# TIERCE EXPERTISE

# TE ISDD Hersin 2019

SUEZ RR IWS MINERALS France  
PROJET D'ISDD D'HERSIN-COUPIGNY

# TE ISDD complément 2021

## Cote de fond de casier

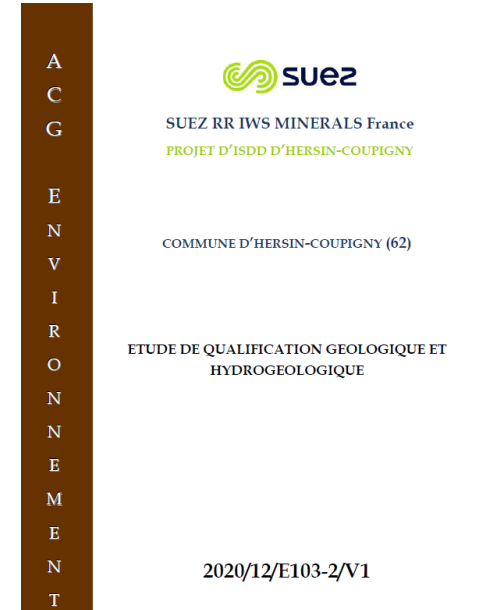
Il est prévu d'abaisser la cote de fond de forme à l'extrémité nord-est de la zone de stockage de 101 m NGF à 97,5 m NGF.

Cette modification ne remet pas en cause la pertinence du projet, dans la mesure où la profondeur de la nappe reste supérieure à 11,5 m par rapport au fond de forme, et 16,5 m par rapport au fond de casier.
